IV TERMO ADITIVO AO TASCSC Nº
001/2020

ANEXO I – PROJETOS

Projeto
REVITALIZAÇÃO - CICLOVIA
RUA DEA COUFAI E AVENIDA GUAIBA - TRECHO 217

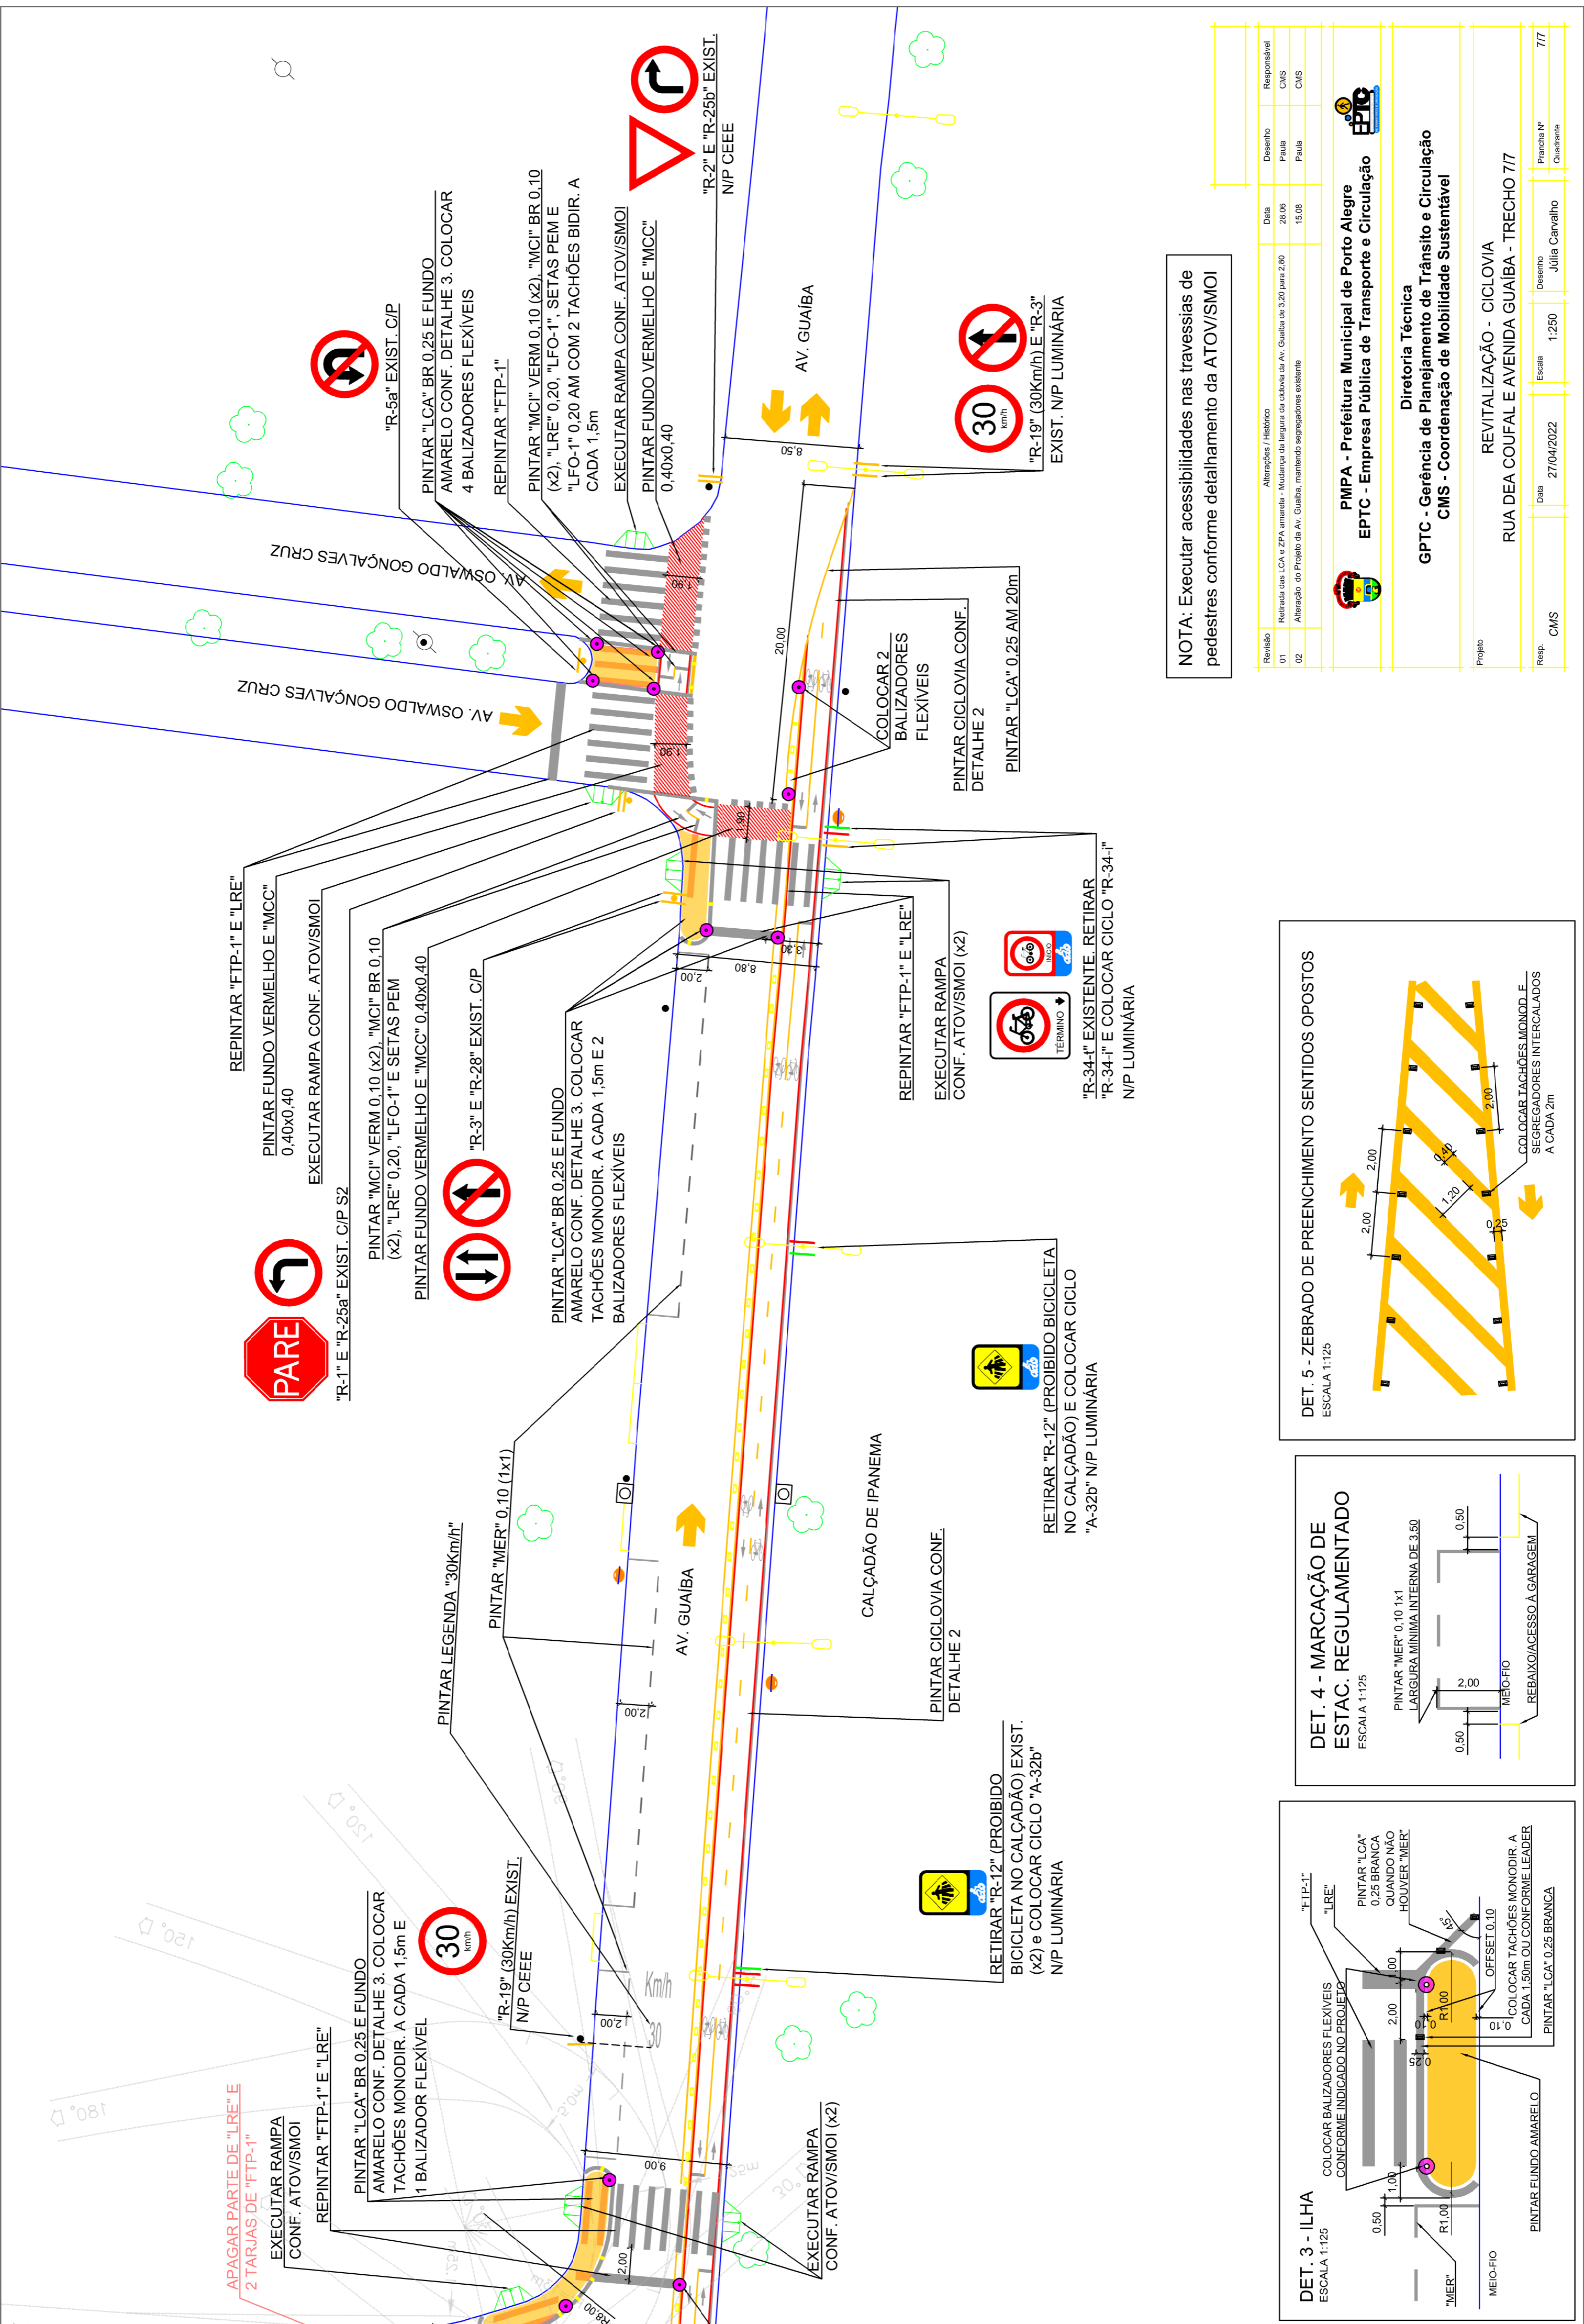
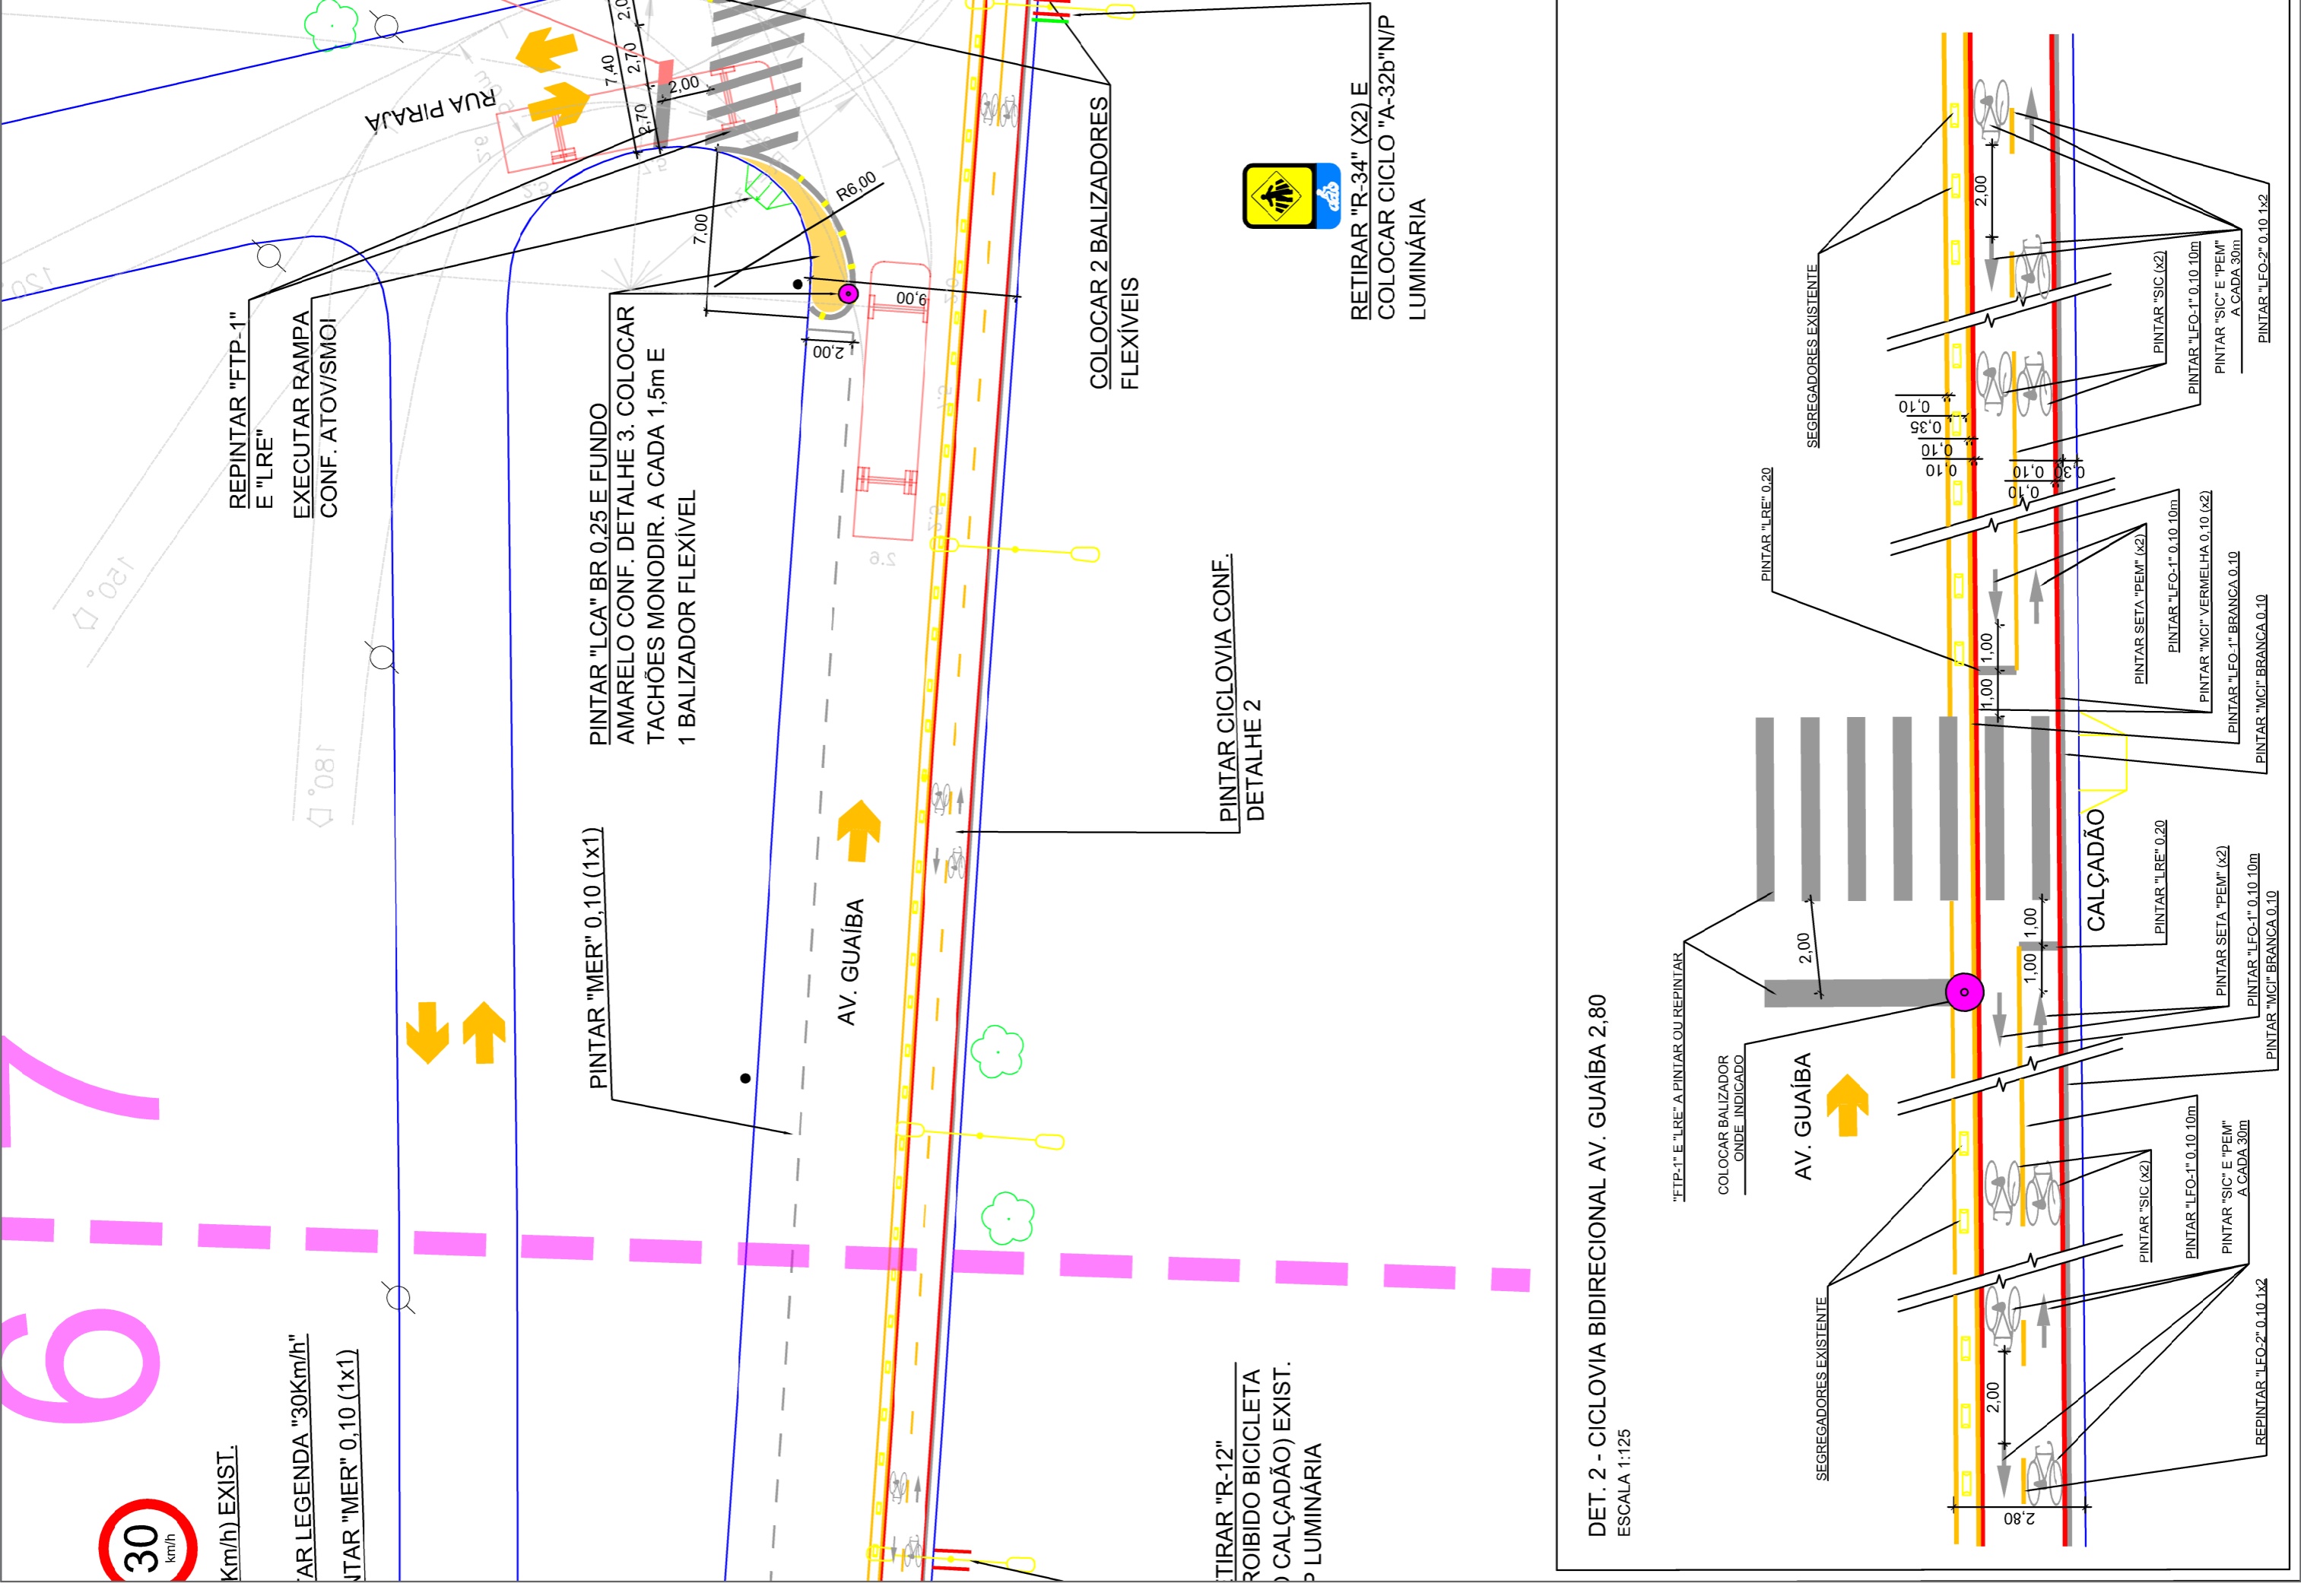
Revisão	Alterações / Histórico	Data	Desenho	Responsável
01	Revisão de LCA e ZPA emenda - Manutenção da largura da calçada de Av. Guaíba de 3,20 para 2,90	28.08	Paula	CMS
02	Abrangência de Projeto de Av. Guaíba - manutenção segregadores existentes	15.08	Paula	CMS
